六輕相關開發計畫
環境影響評估審查結論
監督委員會
(長春關係企業)

第八十二次委員會議報告資料

中華民國 一一〇 年 三 月

圖一、歷年單位產品之總用水量趨勢圖

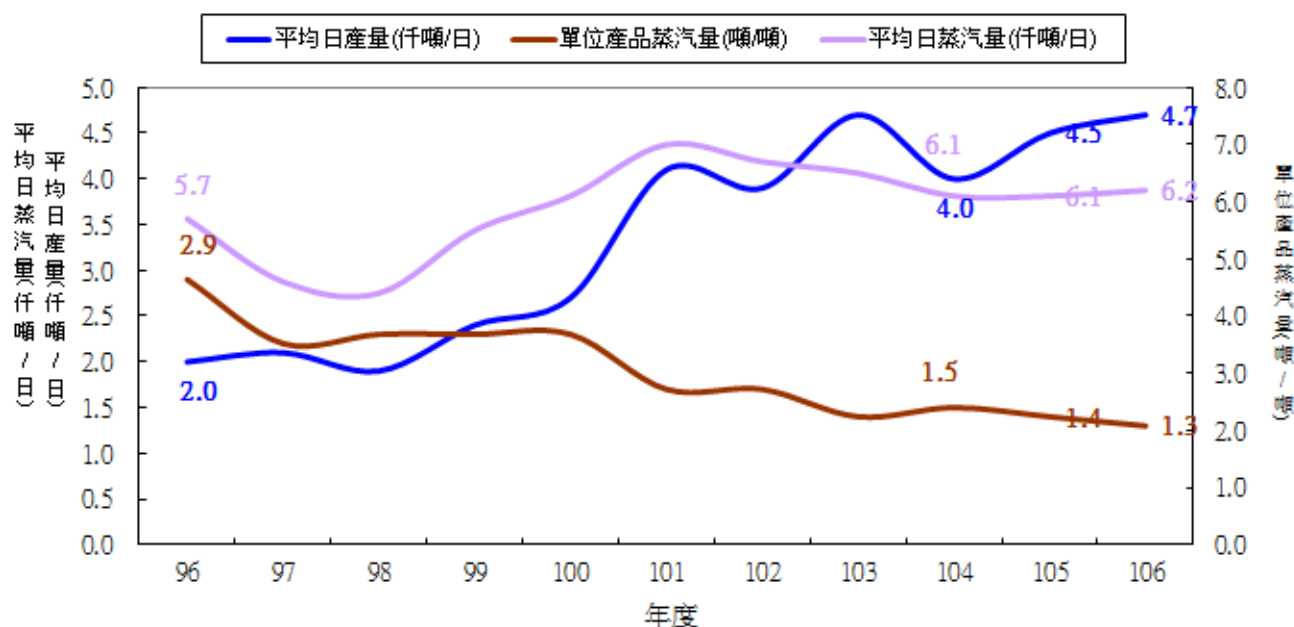
環境影響評估追蹤監督事項	辦 理 情 形
六、江委員右君 (二) 長春關係企業之用水減量成效，建議以每單位產品之用水量表示。	長春企業麥寮廠歷年單位產品之總用水量(包含蒸汽)彙整如下圖一所示，單位產品之總用水量(包含蒸汽)並未因產量增加而有上升趨勢。另在各類用水來源中，以單位產品之蒸汽用量下降最為顯著如下圖二所示。

附圖一 MW-4 歷年之氫離子濃度指數(pH 值)

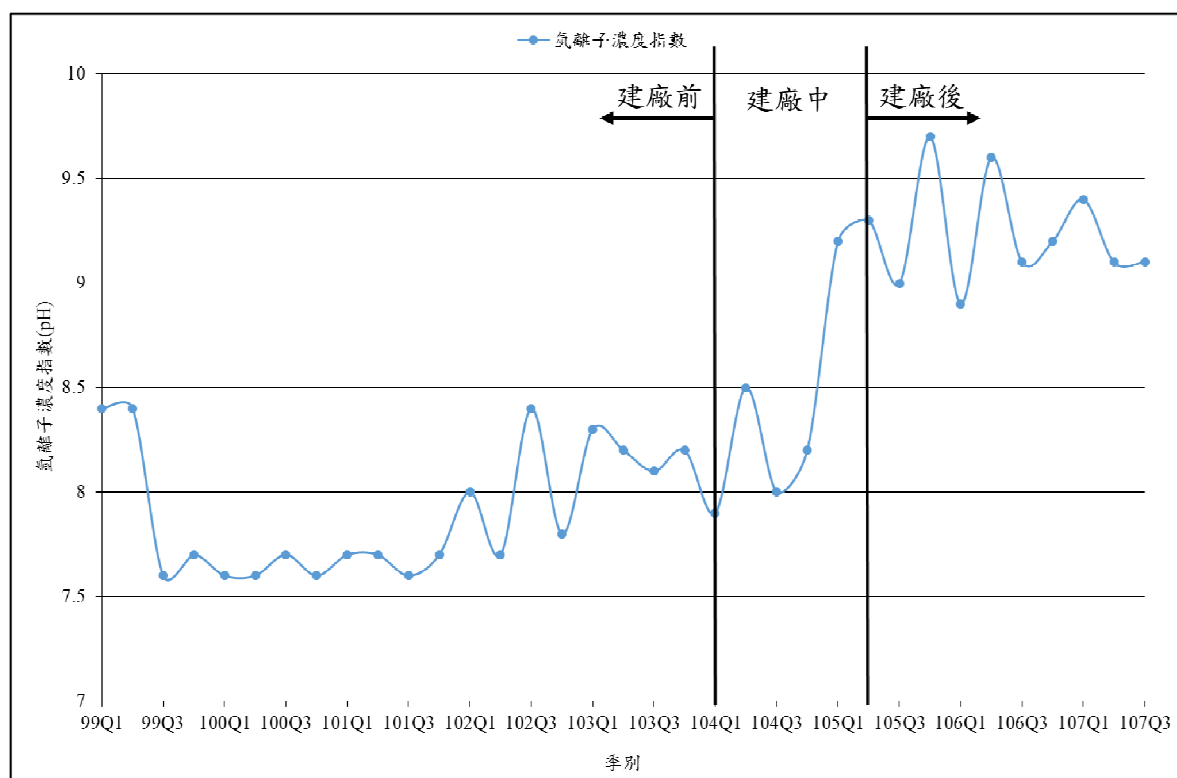
環境影響評估追蹤監督事項		辦 理 情 形			
三、張委員瓊芬 (一) 檢測報告中顯示，長春關係企業地下水 MW-4 之氫離子濃度指數 (pH 值) 偏高，建議說明原因並分析長期變化。		感謝委員指導。 1. 委員所提及之 MW-4 pH 值偏高問題，本季測值為 9.1，而該口井歷年之 pH 值範圍為 7.6~9.7(濃度歷線圖如附圖一)。 2. 目前國內「土壤及地下水污染整治法」並未訂定氫離子濃度指數(pH 值)之標準值。另查國內相關水體法規僅於灌溉用水水質標準訂定 pH 值標準值為 6.0~9.0。 3. 該口監測井 pH 值偏高原因，推論係因開發單位自 104 年至 105 年在廠區進行施工(施工位置鄰近 MW-4 井)，過程中會使用含鹼性之混擬土材料(例如水玻璃)，使得鄰近之地下水 pH 值升高。雖目前施工已結束，但因鹼性之混擬土材料仍會持續釋出，致使 pH 值仍受影響而偏高。後續將持續監測瞭解濃度變化情形。			
六、陳委員椒華 (八) 請長春公司說明從設廠至今，編列多少經費用於污染改善？		感謝委員指導。 1. 依據總公司財務部門提供之資料統計，長春關係企業麥寮廠自設廠至今累計用於污染改善相關經費為 1,152,481,529 元。 2. 主要改善項目為新增廢水處理設施、空污防制設備；提升或改善各項處理設施及設備之效能。			
十三、本署環境衛生及毒物管理處(書面意見) (二) 請開發單位補充長春關係企業麥寮廠 106 年溫室氣體排放總量(報告第 58 頁)，並列表說明各廠溫室氣體排放量盤查、查證與登錄情形。		感謝委員指導。 已彙整長春關係企業麥寮廠 106 年溫室氣體排放總量及各廠溫室氣體排放量盤查、查證與登錄情形如下表所示。各廠皆已完成第三方查證及環署網站登錄。			
公司別	年度	直接溫室氣體排放 (噸 CO ₂ e/年)	間接溫室氣體排放 (噸 CO ₂ e/年)	溫室氣體小計 (噸 CO ₂ e/年)	備註
長春企業麥寮廠區	106 年	185,862.7160	1,210,359.6012	1,396,222.3172	完成第三方查證及環署網站登錄
大連化工		159,396.3030	758,906.6600	918,302.9630
